PREVOST

BULLETIN DE GARANTIE

BG18-03

DATE :	Février 2018	SECTION : 00 GENERAL
EXPIRATION:	Février 2020	
SUJET :	REPLACEMENT DE L'ÉGALISEUR DE BATTERIES

Figure 4

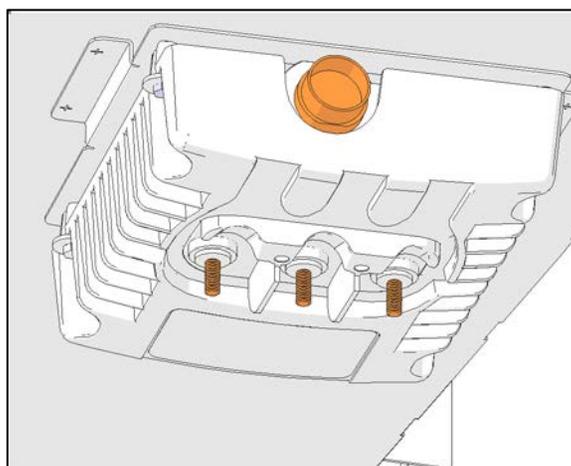
5. Débrancher toutes les connexions électriques.
6. Réinstaller les écrous sur les goujons (3x).

Figure 5

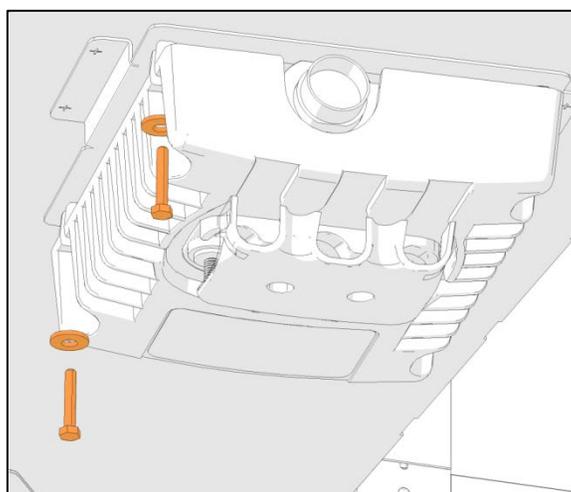
7. Enlever l'ancien égaliseur. Garder la quincaillerie pour réutilisation.
8. Réinstaller le cache-fils sur l'égaliseur enlevé.
9. Rebuter l'ancien l'égaliseur.
10. Installer le nouvel égaliseur avec la quincaillerie.

Serrer à **68 lb-po (7.7 Nm)**

Figure 7

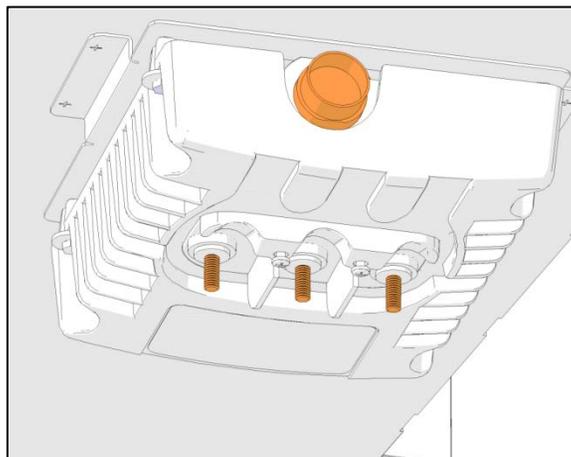
13. Brancher toutes les connexions électriques, utiliser la quincaillerie fournie avec l'égaliseur.
14. Serrer les écrous des goujons à 100 lb-po (3x)
